川内原子力発電所1号炉、2号炉審査資料

TTS-005

川内原子力発電所1号炉及び2号炉

標準応答スペクトルを考慮した地震動評価における
地下構造モデルの設定について
(コメント回答)

伝達関数(周波数依存型)により同定された地盤減衰(EL.11.0m～EL.-118.5m)

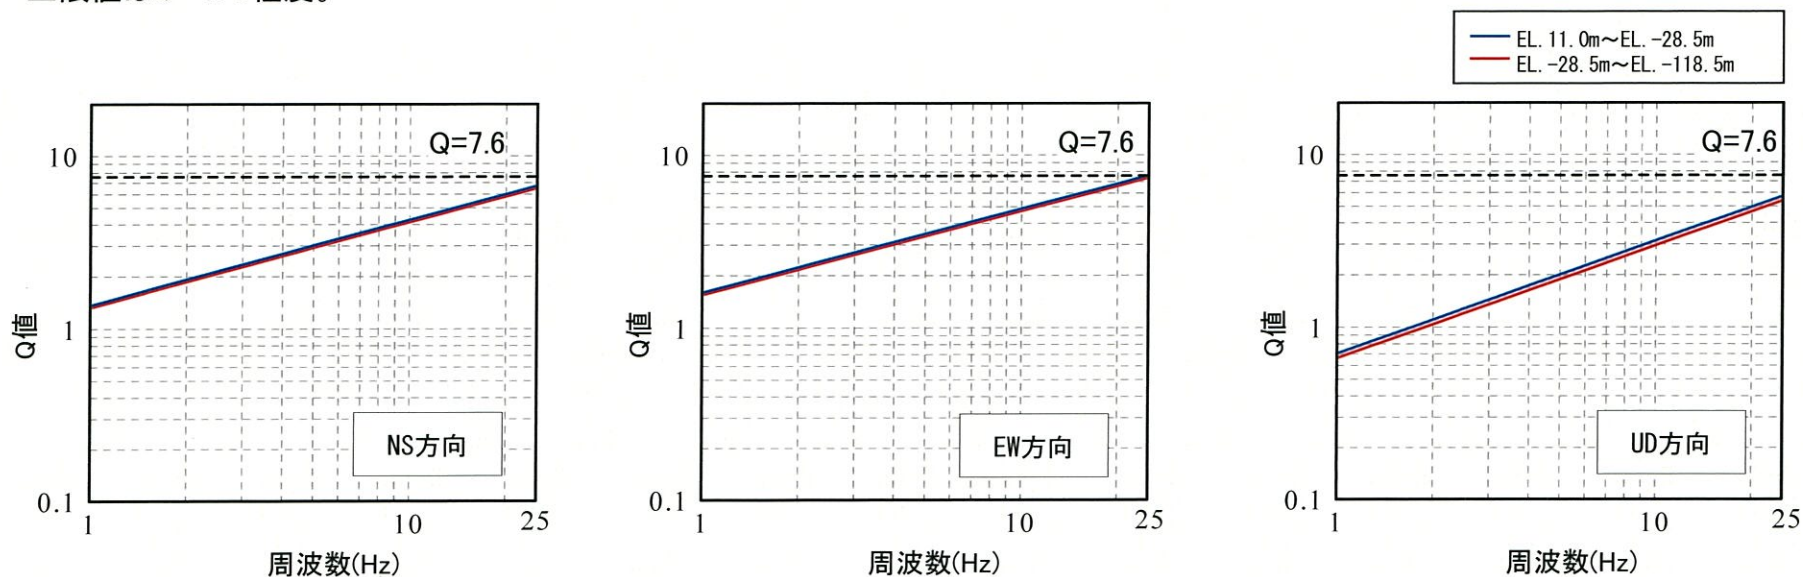
【コメントNo. 8】

新たに設定した地下構造モデルについて、以下を踏まえ、地盤減衰の設定の考え方、根拠を明確にし、説明すること。

- ・ 15Hz程度までの範囲で評価した地盤減衰の高周波数帯への適用性
- ・ 地震観測記録が得られていない深さにおける地盤減衰の設定
- ・ 地盤減衰の不確かさの考え方

- 10～16頁に示す既往の知見によると、地盤減衰 (Q値) は20Hz程度までのある周波数で上限が存在し、それより高周波数側で周波数依存性が見られなくなる傾向が示唆されており、低周波数側で同定した地盤減衰 (Q値) を高周波数側に拡張することは適当ではない。
- 前回までは、伝達関数による地盤減衰 (Q値) の上限値として、地震計の特性等を踏まえ同定結果の信頼性が確保されていると考えられる15Hzの値を採用していた。
- 今回、高周波数側への適用性を考慮し、既往知見を踏まえ、より安全側に25Hzまで拡張し、地盤減衰 (Q値) を算出すると、上限値は $Q=7.6$ 程度。

地盤減衰(Q値)の高周波数帯への適用性

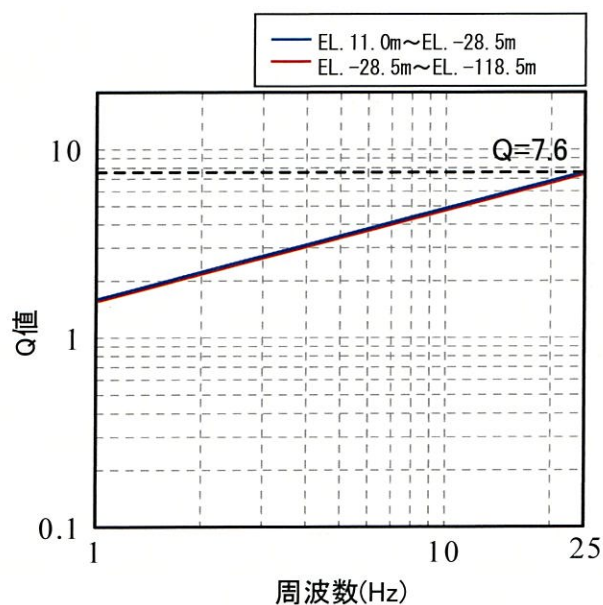
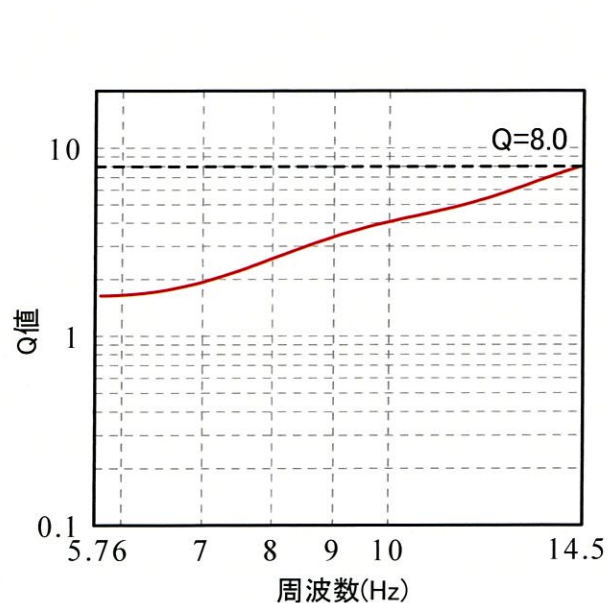
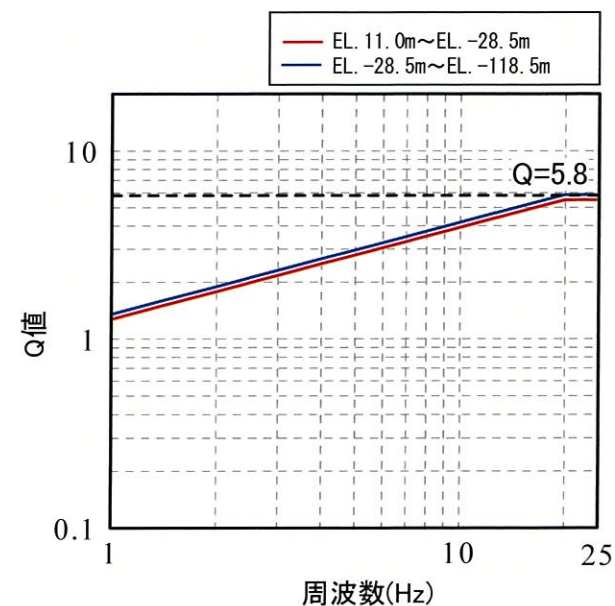
・ 15Hz程度までの範囲で評価した地盤減衰の高周波数帯への適用性について、地盤減衰(Q値)の高周波数帯における上限値に関する知見等を基に検討。

- 既往の知見より、地盤減衰(Q値)の高周波数で上限の存在が示唆される。
- 地盤減衰(Q値)の上限値を高周波数帯へ適用可能。
- 3つの手法により検討をした地盤減衰(Q値)の上限値は下表の通り。

検討手法	伝達関数による検討 (周波数依存型)	地震波干渉法による検討	伝達関数による検討 (バイリニア型)
検討結果 (上限値)	Q=7.6程度	Q=8.0程度	Q=5.8程度
